Stellungnahme der UVP-Verfahrenspartei Bl "Liesing gegen Fluglärm und die 3. Piste"

**zum Umweltverträglichkeitsgutachten und der
UVE Rev. 05 betreffend das Vorhaben**

Parallelpiste 11R 29L Flughafen Wien AG

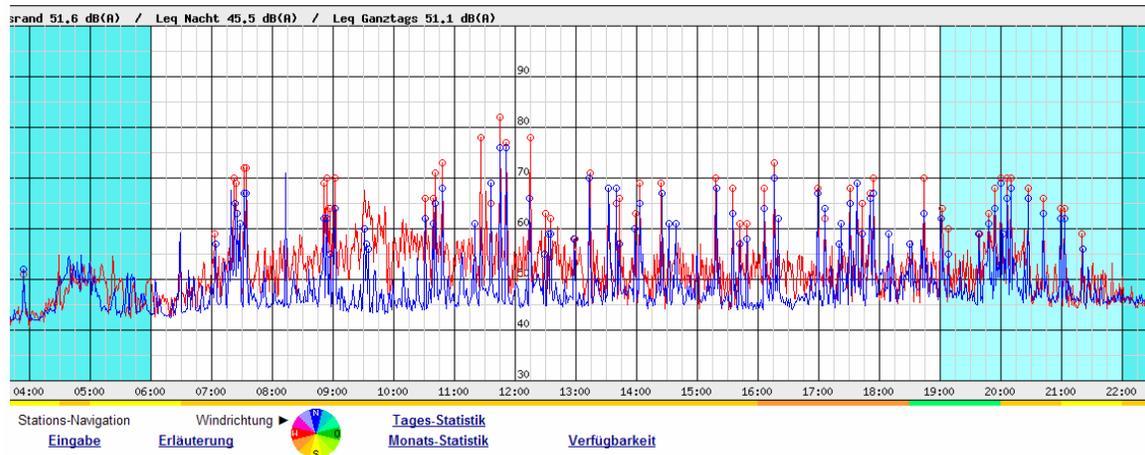
Ein charakteristisches Beispiel ist der Pfingstmontag 2008. An diesem Tag kam es zu etwa 70 Ereignissen mit einem Spitzenschall bis zu etwa 80 dBA. Bei diesen handelt es sich, wie auf Grund der Überlagerung mit einer 2. Station eindeutig und nachweislich um Fluglärm – Überlagerung 12.5.2008 Maurer Berg (blau) und Maurer Berg2 (rot):

Bis zu 70 Überflüge mit bis zu 30 dBA über den ortsüblichen Umgebungslärm führen zu einer enormen Betroffenheit der Liesinger.

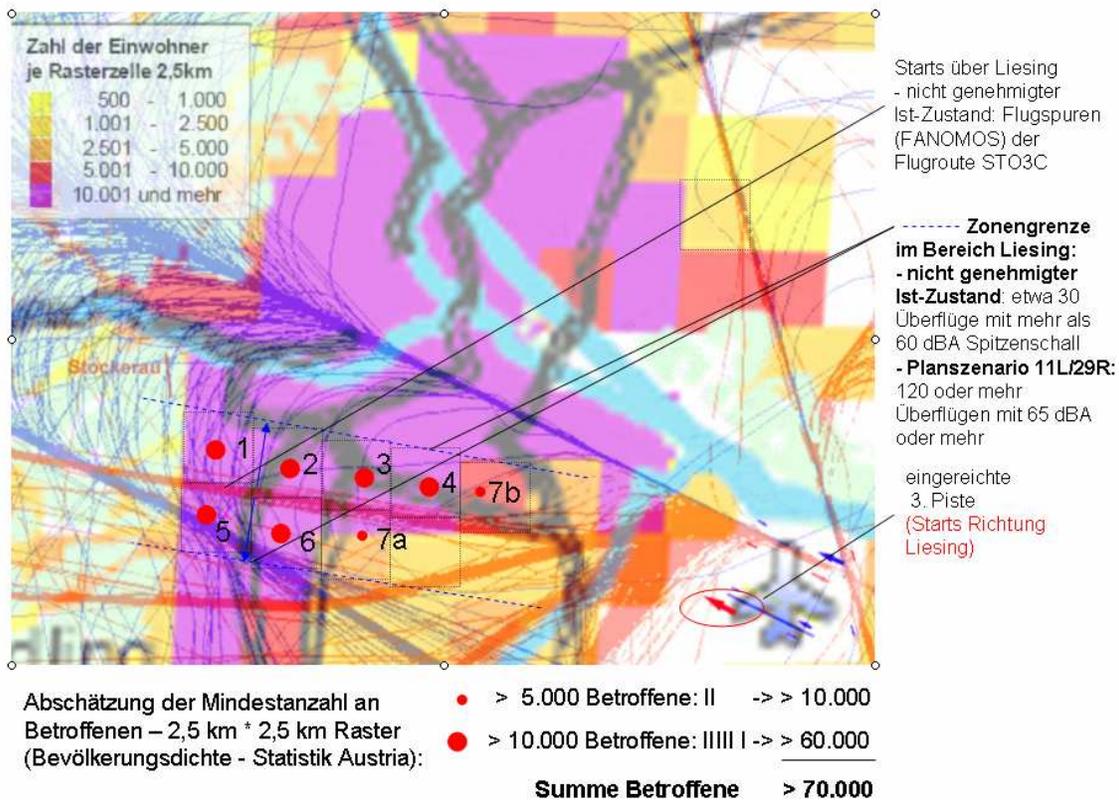
Der Beitrag zum Lärm in der Revision 05 bestätigt die von der Bl „Liesing gegen Fluglärm“ 2008 getroffene Abschätzung. Entsprechend diesen Unterlagen ist bis 2025 eine Vervierfachung der Sollwerte für Starts über Liesing geplant - also im Jahresdurchschnitt über 100 dröhnende Starts pro Tag über großteils dichtest besiedeltes Gebiet.

Grund ist nicht nur das mit einer 3. Piste mögliche Wachstums des Flugverkehrs, sondern dass entgegen Behauptungen der Austro Control bei der Stadtkonferenz Anfang 2011 dann von den beiden Parallelpisten in Richtung Wien über Liesing gestartet werden soll. Zusätzlich soll über den Rand Liesings auch noch von der Flugroute MOTIX1A gestartet werden, die auf 1.6% aller Starts aufgestockt wird. Insgesamt mehr als 17% statt rund 7% sind auch eine massive prozentuelle Zunahme.

Weiters wären die Flugzeuge von der geplanten 3. Piste auch noch um einiges lauter, da diese näher an Liesing liegt als die 1. Piste. Der teilweise Einsatz von leiseren Flugzeugen wird damit mehr als kompensiert.

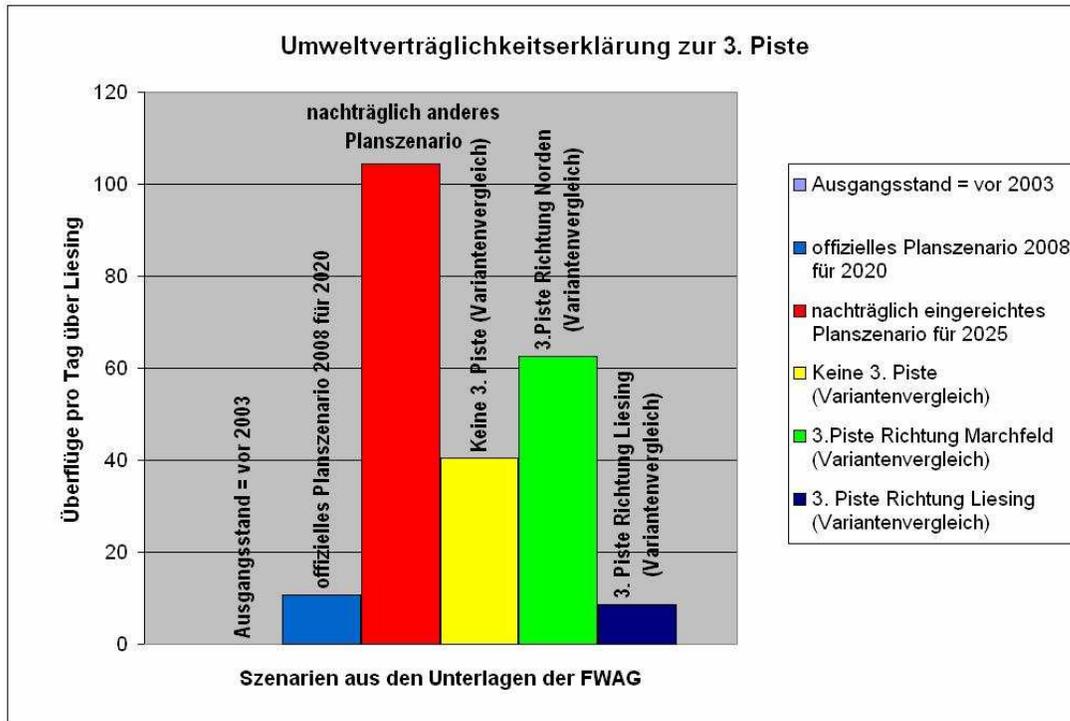
Darauf aufbauende Lärmberechnungen oder -abschätzungen sind daher völlig unrealistisch.

Deshalb und auf Grund einer falschen Anzahl von Flugbewegungen sind alle darauf aufbauenden Fachbeiträge und Variantenvergleiche, insbesondere alle zum Themenkreis Fluglärm, Luftschadstoffe und Medizin in der vorliegenden Form nicht geeignet, die Umweltauswirkungen einer 3. Piste zu erfassen. Diese sind daher entsprechend zu überarbeiten, dh. alle Lärm- und Schadstoffberechnungen sowie deren graphische Darstellung sind ebenso zu korrigieren wie die darauf aufbauenden Beurteilungen.

Im Übrigen entsprechen die in den Plänen angeführten Flugrouten nicht den derzeitigen Flugrouten über Liesing. Pikanterweise wurde sogar die, mit 10.000 Unterschriften erkämpfte und bei weitem nicht ausreichende, Verschiebung der Abflugroute nach Süden wieder rückgängig gemacht.

Für die Variante 16R/34L wurde sogar eine neue, von ihrer Namensgebung als MEDIX nicht nachvollziehbare Flugroute über Liesing angenommen.

Abbildung 1: Illustration der unterschiedlichen Lautstärke – rot = Siebenhirten, blau = Maurer Berg

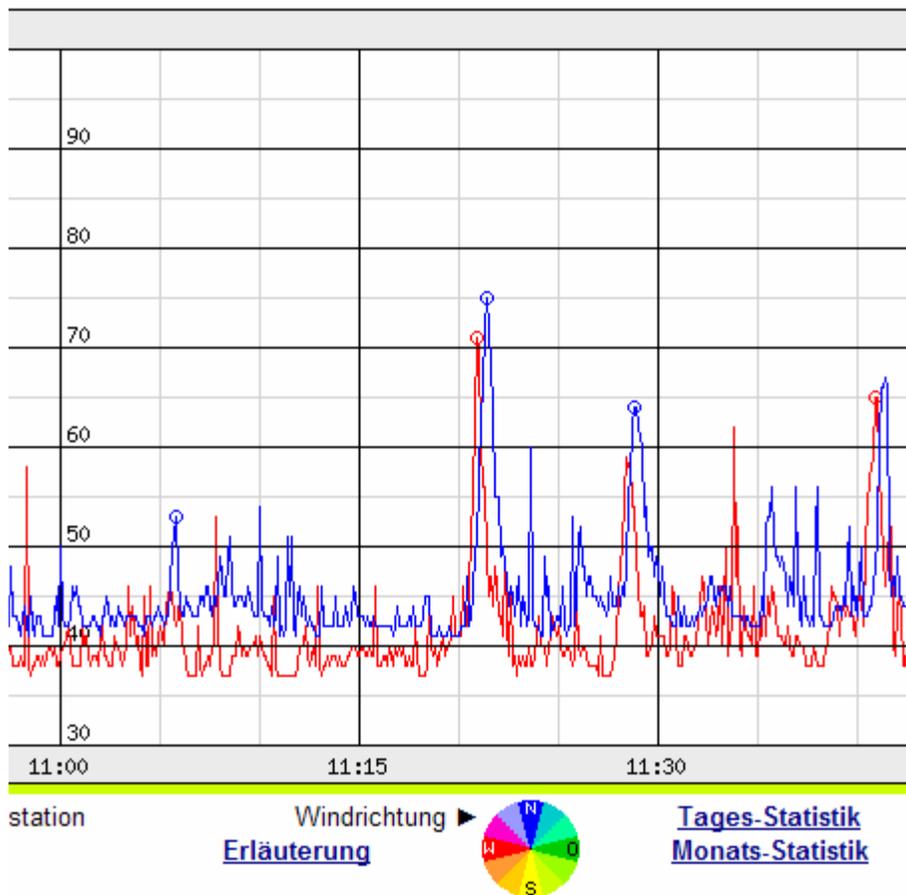
Entgegen der Annahme, dass Flugzeuge weiter weg vom Flughafen am Boden auch leiser sind, ist das nicht immer der Fall. Daher müssen auch topografische Faktoren bei den Lärmkarten mit berücksichtigt werden.

Abb.1: Relationen der CO₂-Äquivalente zu den Gesamtemissionen von Wien und Niederösterreich (Abbildung 4.19-2 aus der Ergänzung Klima K4-18 vom Juli 2010)

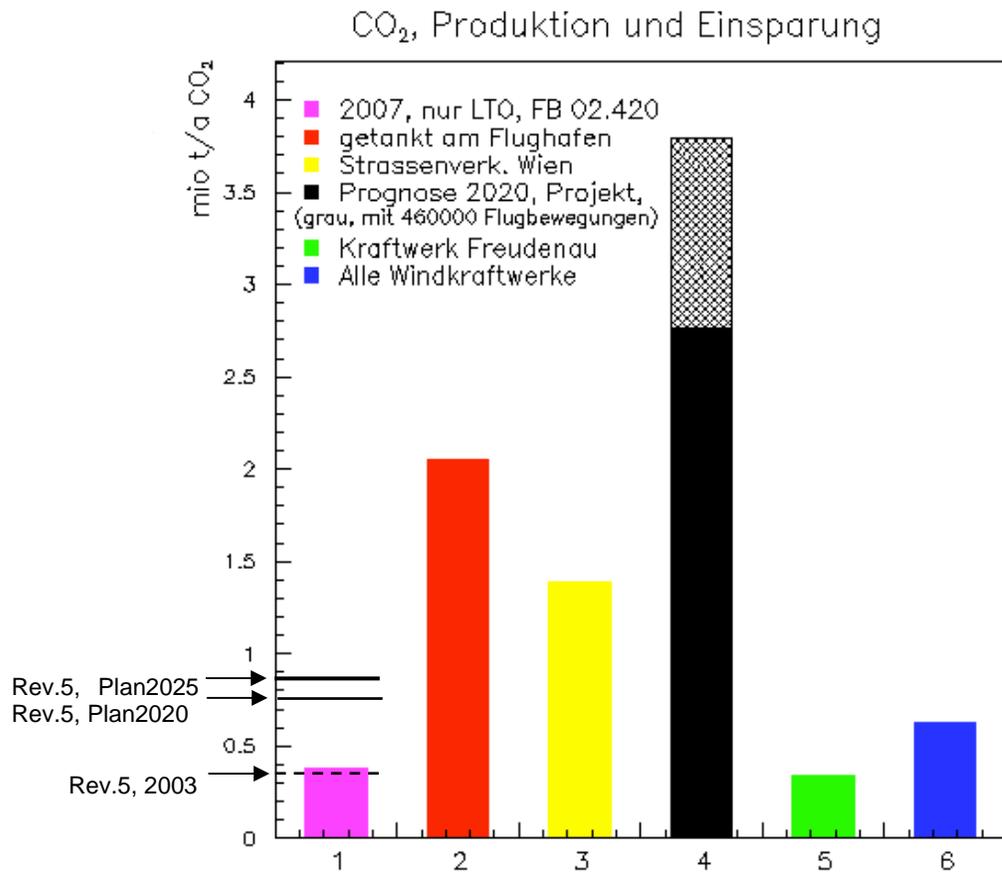
Man erkennt natürlich deutlich, dass eine Steigerung des Flugverkehrs eine Steigerung der CO₂ Emissionen bewirkt.

Die Änderung zwischen Nullszenario und Planszenario 2025 beträgt weniger als 1%.
